Samenvatting inspectie

Situatieschets

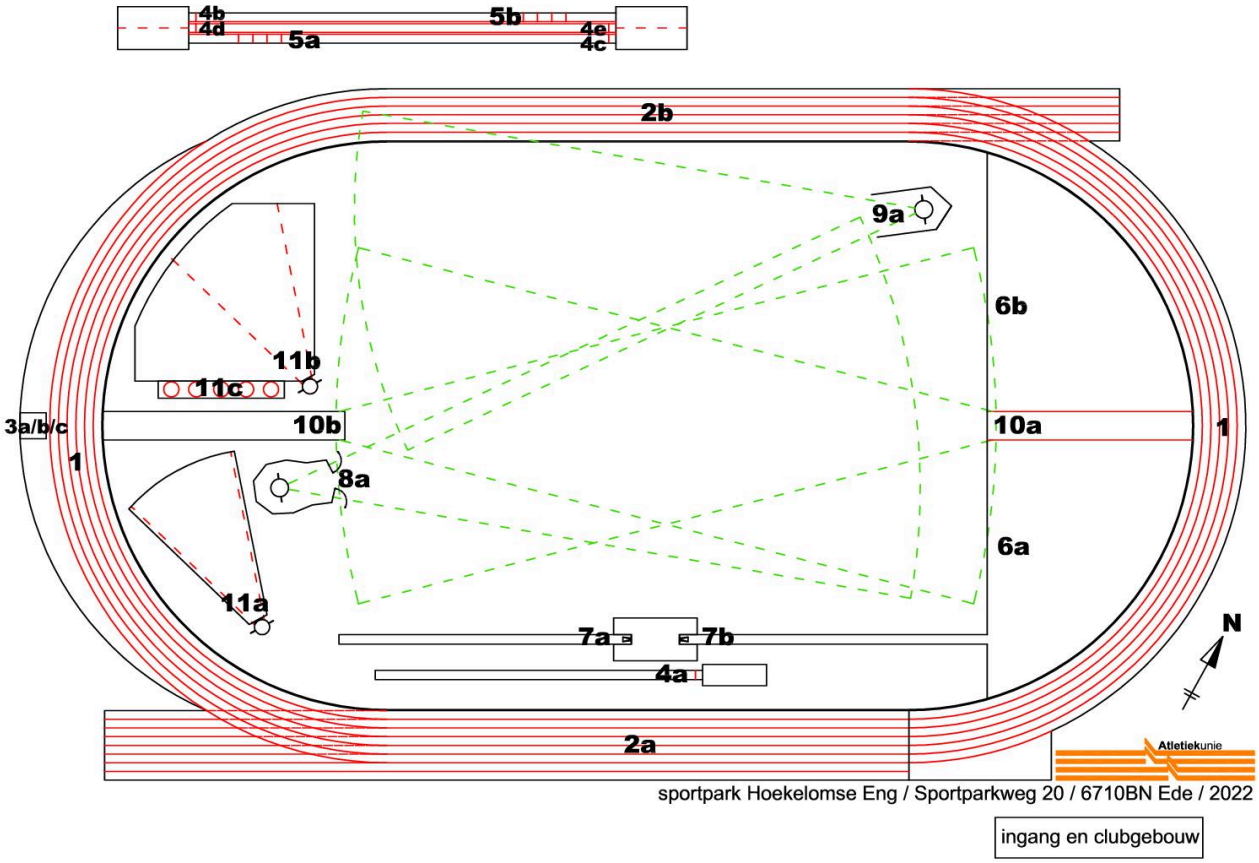
Voorziening (7)B voor polsstokhoogspringen was tijdens de inspectie niet veilig en niet wedstrijdgeschikt, maar kan veilig en wedstrijdgeschikt gemaakt worden door het correct plaatsen van de op de accommodatie aanwezige landingsmat volgens Wedstrijdreglement TR28.12 en van staanders volgens Wedstrijdreglement TR28.1 en TR28.8 t/m 10. De veiligheid en de wedstrijdgeschiktheid zijn dan ter beoordeling van de wedstrijdleider.
